CONCOURS DE PROJETS POUR LA CONSTRUCTION D'UNE SALLE DE MANIFESTATIONS ET D'UN THÉÂTRE A NEUCHÂTEL

CONCOURS POUR LE THÉÂTRE DE NEUCHÂTEL

Plan du rez-de-chaussée.

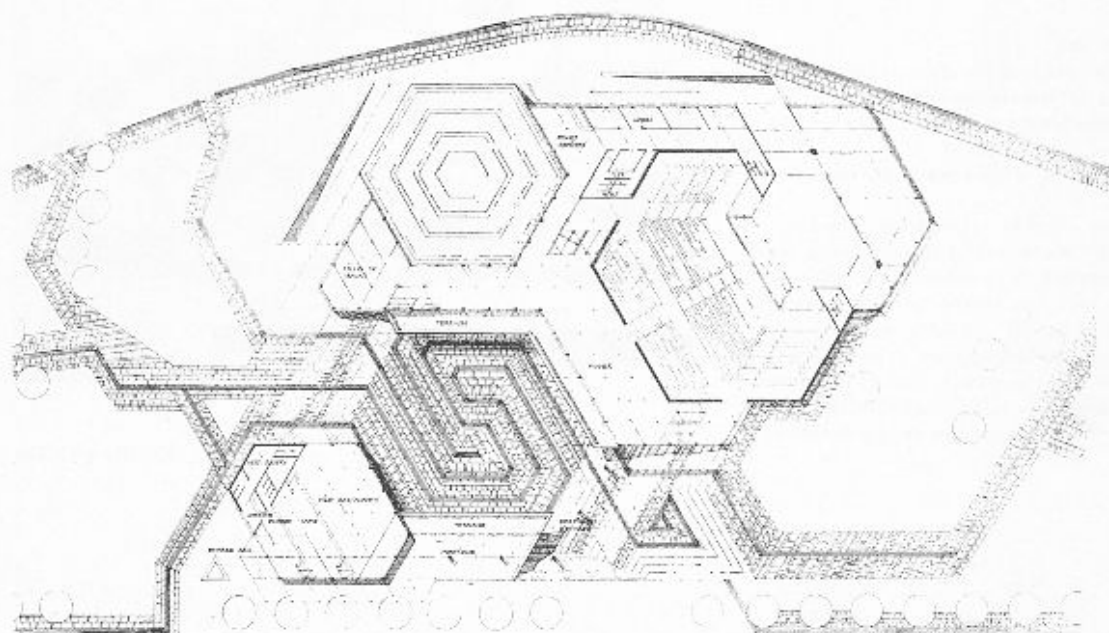
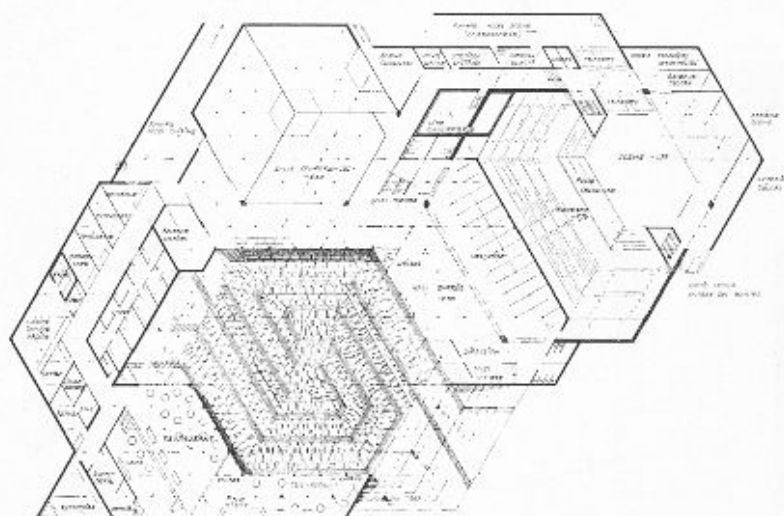
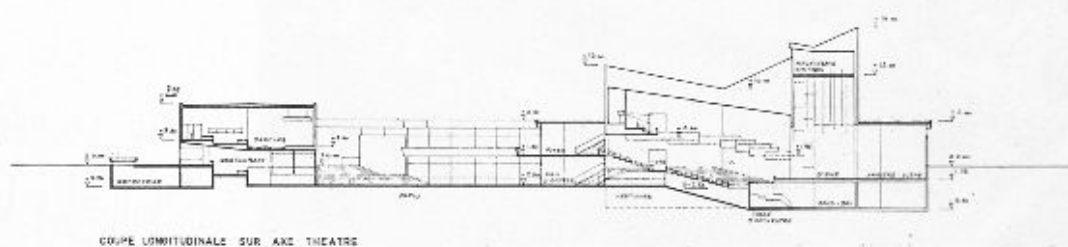
Ce projet se caractérise par la création d'un patio central situé 2,50 m en dessous du niveau de la route et accessible de la route et de la promenade par d'importants enmarchements. Sur ce patio, s'ouvrent l'entrée principale et commune pour le théâtre et la salle de manifestations, ainsi que l'entrée au tea-room et au restaurant. L'auteur marque sa volonté de fermer le plus possible les constructions côté rues et de reporter toute la vie de l'ensemble sur le patio. Tout le projet est conçu sur le principe de l'hexagone. A ce point de vue, la solution est heureusement conduite.

L'accès par voitures est déficient. Le hall d'entrée est étriqué et la disposition des locaux administratifs n'est pas bonne. Mauvaise visibilité d'une partie des places situées au parterre et à la galerie de part et d'autre de la scène. La disposition de la salle divise le public en trois parties, mais il serait essentiel que les spectateurs constituent un bloc homogène. La galerie face à la scène pourrait être encore mieux utilisée dans sa profondeur. Volume de la salle trop sommairement indiqué sur les plans et dans la perspective. L'entrée des artistes est mal placée, en mauvaise liaison avec les loges sises d'un seul côté et le foyer. Quant à la scène, les parties latérales sont trop étriquées et la scène se rétrécit, alors qu'elle devrait s'ouvrir. Celle-ci conviendrait pour un théâtre

de poche, mais est jugée nettement insuffisante pour un théâtre municipal. Les deux cages d'escaliers, à droite et à gauche du portique, donnent une solution trop rigide au cadre de scène et ne permettent pas l'utilisation différentielle souhaitée du plateau.

Le foyer est bien développé, mais il n'est en contact avec la salle de manifestations que par des escaliers.

L'éclairage naturel par le plafond de la salle de manifestations est discutable.

Le contact entre l'office du restaurant et la salle est possible, quoique trop éloigné, mais il est mauvais pour les petits banquets servis dans les divisions de ce dernier local.

Le restaurant est organisé sur trois niveaux reliés par des escaliers. Les locaux annexes au restaurant (cuisine, etc.) sont placés en sous-sol, partiellement enterrés sous la promenade et d'une hauteur nettement insuffisante.

Le dancing se trouve situé à l'étage et est entièrement borgne, ce qui n'est pas justifié par sa position privilégiée.

Projet relativement économique, mais qui pose des problèmes techniques de cuvelage pour la partie prévue à la cote — 5,75.

Plan du rez.

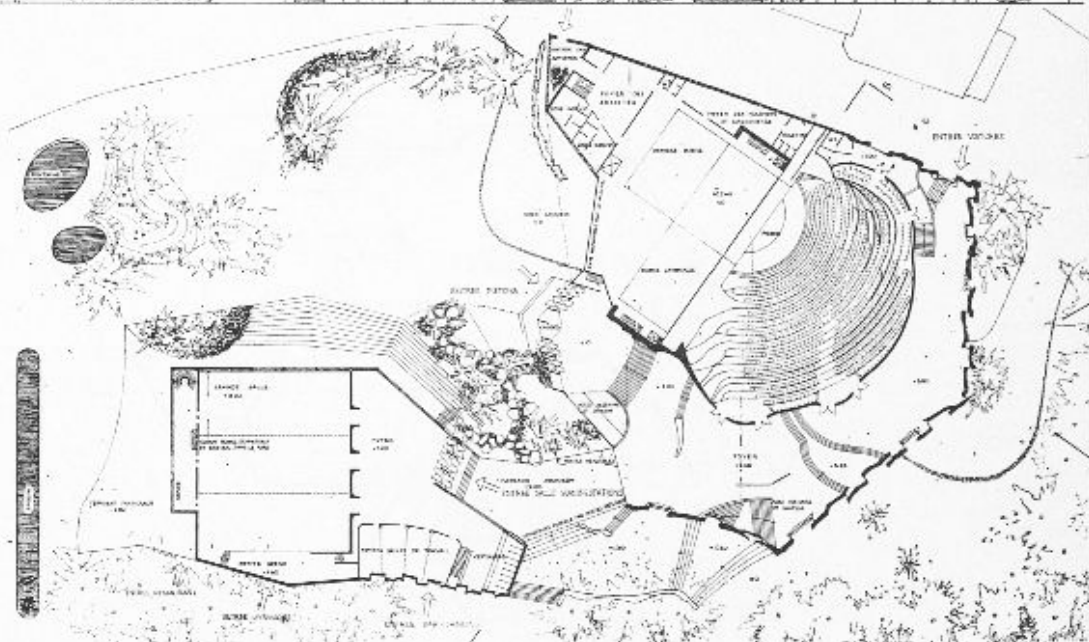
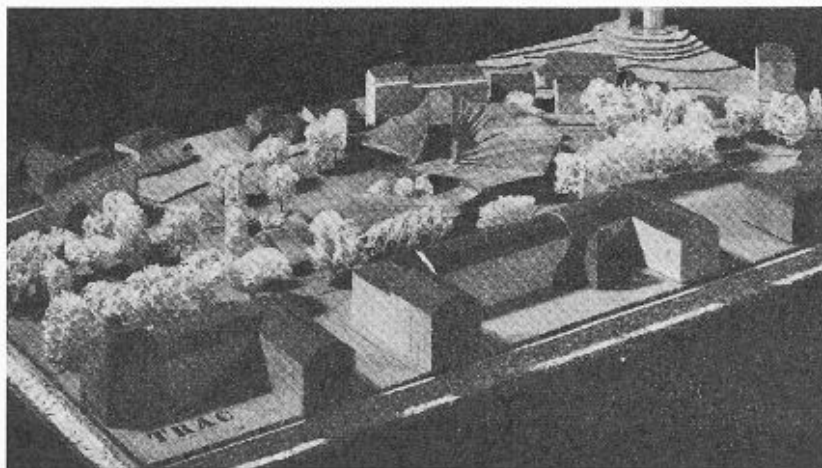
Projet d'une grande sensibilité dans l'expression de ses volumes, tant intérieurs qu'extérieurs, de ses façades et de son incorporation comme une grande rocaïlle dans le jardin.

Les entrées à voitures et à piétons sont judicieusement combinées.

L'unité de composition entre la forme libre et asymétrique de la salle et de ses foyers et dégagements est digne d'intérêt. Le rapport de la scène à la salle est mauvais. L'auteur a créé une entrée spéciale pour la salle de manifestations ce qui devait impliquer une caisse et des vestiaires plus importants. D'autre part, la liaison avec le foyer n'est pas aisée. La liaison entre la salle de manifestations et le restaurant n'existe pas. Ce projet pose d'importants problèmes de construction et de réalisation.

Plan rez. Echelle 1 : 1000.

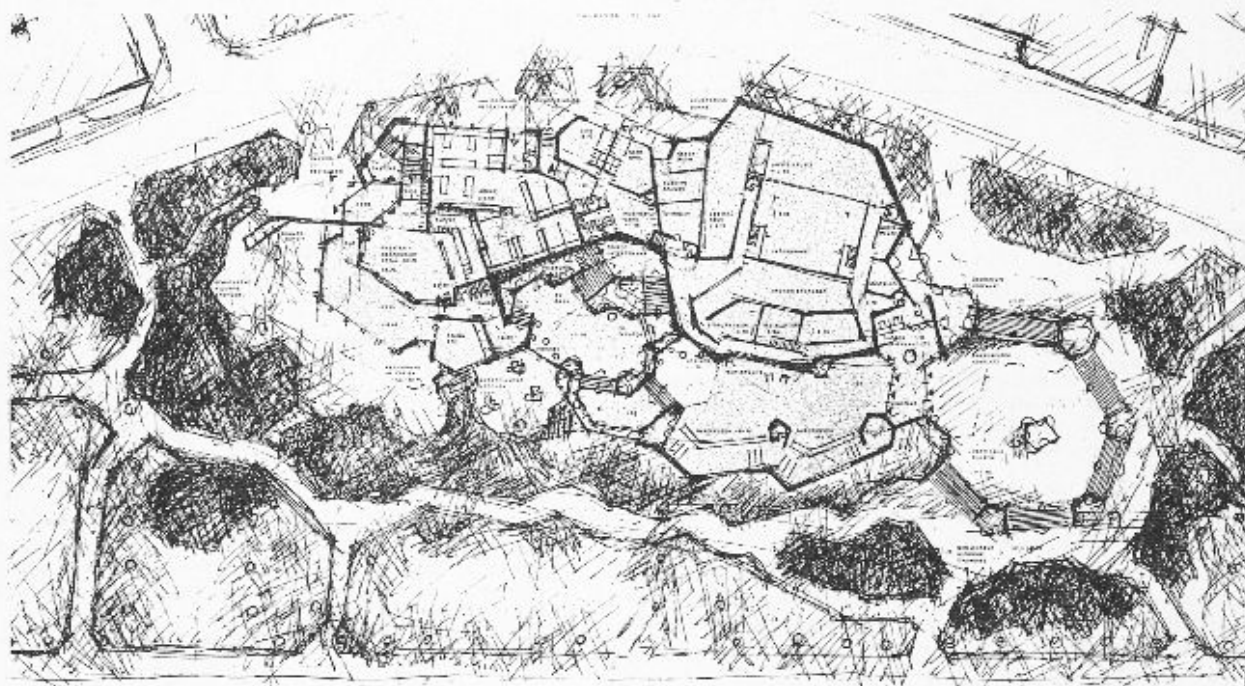
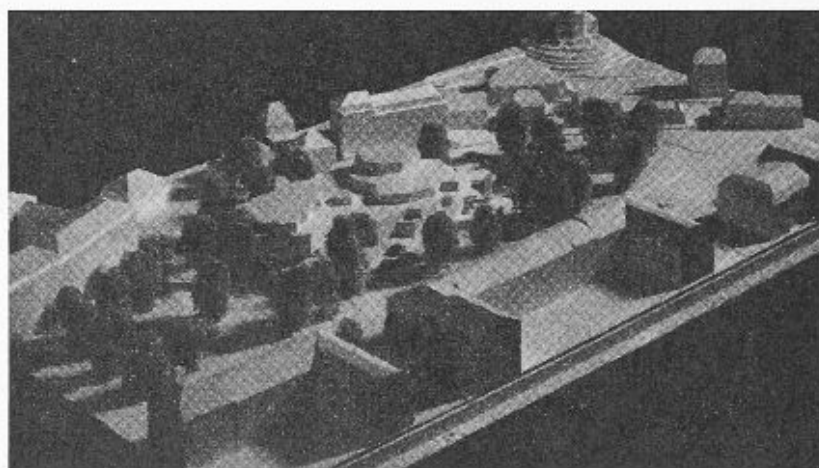
Le complexe s'implante en bordure du faubourg du Lac laissant un dégagement important entre le bloc construit et l'avenue du 1^{er}-Mars, ce qui permet une liaison de verdure très souple avec l'est du jardin. Projet sensible dans ses formes.

L'ambiance des volumes intérieurs présente un certain intérêt artistique. Mais par l'expression même de son plan, l'auteur propose un décor qui peut convenir à certaines pièces de théâtre et nullement à d'autres; solution fautive au point de vue lyrique.

Le volume général de cet ensemble paraît trop tourmenté. Il est difficile à apprécier sur le plan architectural du fait que les façades relèvent plus d'une présentation artistique que des précisions demandées à l'architecte.

Le principe constructif sera vraisemblablement onéreux, vu la complexité du plan. Cube normal.
